UNIVERSIDAD TECNOLÓGICA DE PEREIRA

LICITACIÓN PÚBLICA No. 31 DE 2009

ADECUACIÓN ELÉCTRICA Y CIVILES PARA LA CONSTRUCCIÓN DEL CENTRO DE PROCESAMIENTO DE DATOS DE LA UNIVERSIDAD TECNOLÓGICA DE PEREIRA

ADENDO No. 2

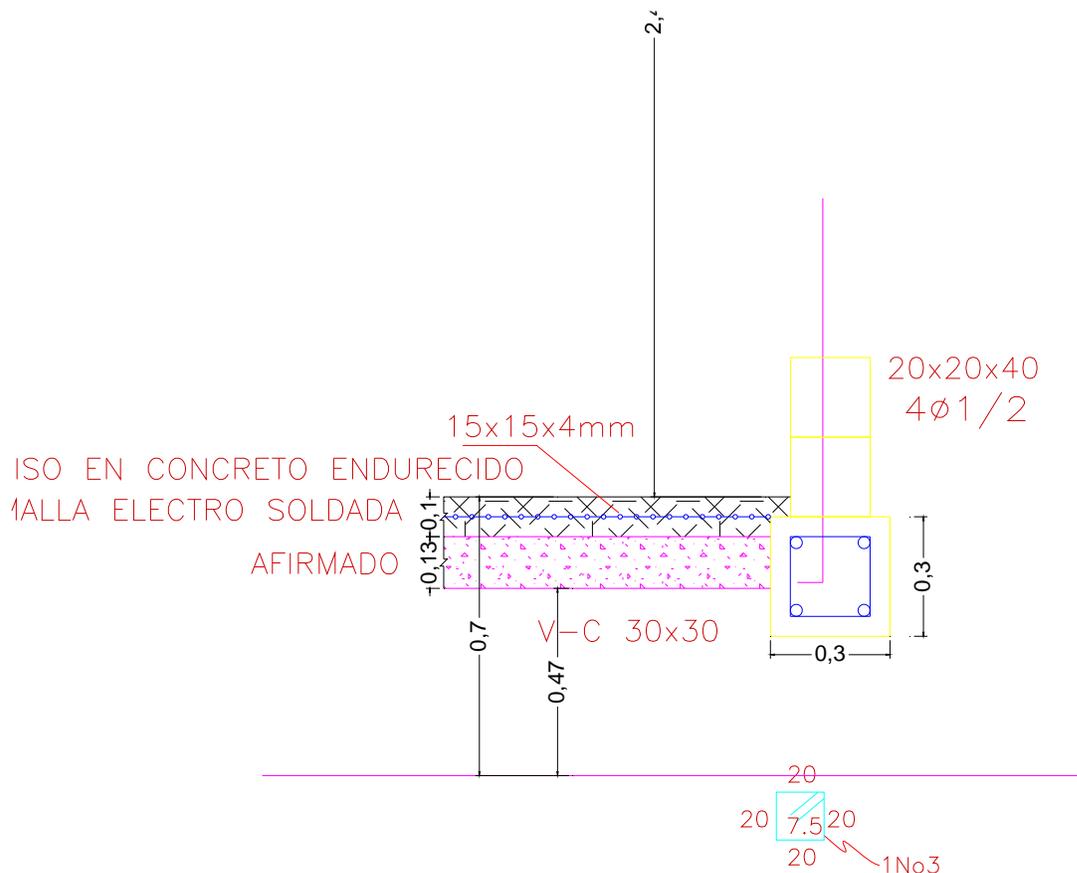
2. En el diseño anexo de la cámara se muestra un cable aislado en aluminio a que corresponde este, ya existe?

3. El cable de las mallas va dentro de zanjas, si es así la dimensión es de 70 cm de profundo por cuanto de ancho, si es así esta zanja lleva favigel.

En el detalle anexo de las especificaciones es un dibujo general para la construcción física de la recamara de inspección, de este detalle se deben considerar las medidas que posee la recamara, su ubicación respecto al cable y al electrodo, y las profundidades de instalación del cableado.

Para mayor claridad se puede verificar el mismo detalle anexo en los planos.

Primero se quiere aclarar que los 70 centímetros son medidos desde el piso acabado hasta el conductor pero antes el contratista debió demoler el piso la loza y escavar para regar el afirmado.

Dado el detalle anterior tomado de los planos el contratista deberá escavar 0.47 m, para una excavación de esta profundidad y de acuerdo a la herramienta utilizada, el ancho de la canalización es de aproximadamente 0.20 cm, con respecto a si la canalización lleva tratamiento la respuesta es no, solo llevara tratamiento los electrodos. Para el caso de la malla de potencia los tres (3) electrodos y para el caso de la malla de alta frecuencia los cuatro (4) electrodos.
